COMISIÓN DE VEEDURÍAS DE CURADURÍAS DE BOGOTÁ

ACTA No. 05-2022

FECHA: 31 de mayo del año 2022

RESOLUCION 0813 DEL 11 DE NOVIEMBRE DE 2005 - PLANO NO RU 3/4 - 09.

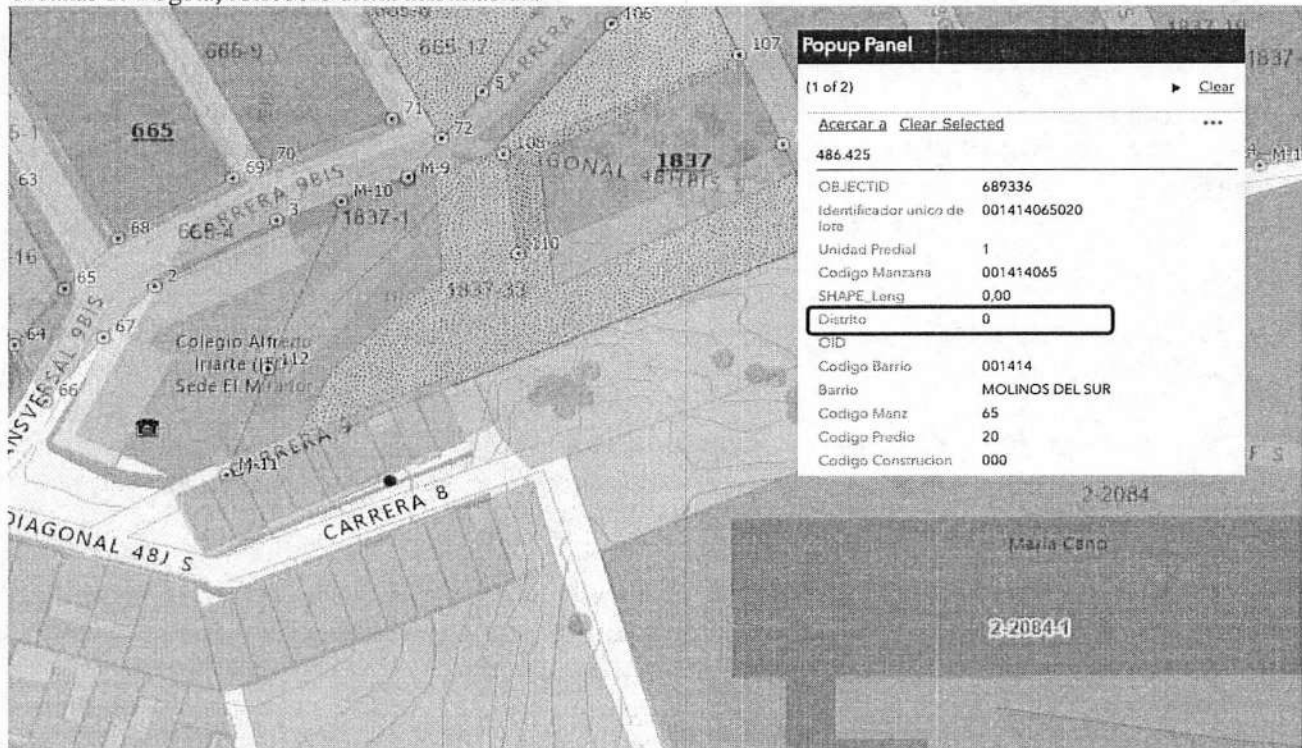
En este punto es importante precisar que tal y como se evidencia en el **plano RU 3/4 – 09** y de acuerdo a la leyenda del mismo, los lotes del 1 al 12 presentan una **SOBREPOSICION CON LA ZONA VERDE DE LA URBANIZACION ZARAZOTA I APROBADA CON PLANO NO US220/4 -00.**

Así las cosas y teniendo en cuenta que el predio objeto de la solicitud se encuentra ubicado dentro del plano No RU 3/4 – 09 de la Resolución 0813 del 11 de noviembre de 2005, y presenta una **SOBREPOSICION CON LA ZONA VERDE DE LA URBANIZACION ZARAZOTA I APROBADA CON PLANO NO US220/4 -00**, no existe claridad para que la curadora urbana pudiera emitir la aprobación del acto administrativo licenciatario, toda vez que dicho predio cuenta con una afectación por sobreposición con una urbanización vecina, la cual debe ser modificada y aclarada antes de iniciar una nueva solicitud en cualquiera de las cinco Curadurías Urbanas de la ciudad.

Razón por la cual antes de realizar una nueva solicitud en cualquier Curaduría Urbana de la ciudad, debe modificarse el plano urbanístico US 220/4-00 de la Urbanización Zarazota, con el fin de ajustar las diferencias cartográficas en relación a la zona verde sobrepuesta en el predio objeto de solicitud.

las actuaciones propias de sus competencias en relación al predio ubicado en la KR 8 I 23 SUR - CHIP AAA009CTOE, incorporado en el Plano RU 3/4 - 09, el cual presenta una sobre posición con la zona verde de la Urbanización Zarazota, aprobada con el Plano No US220/4 -00.
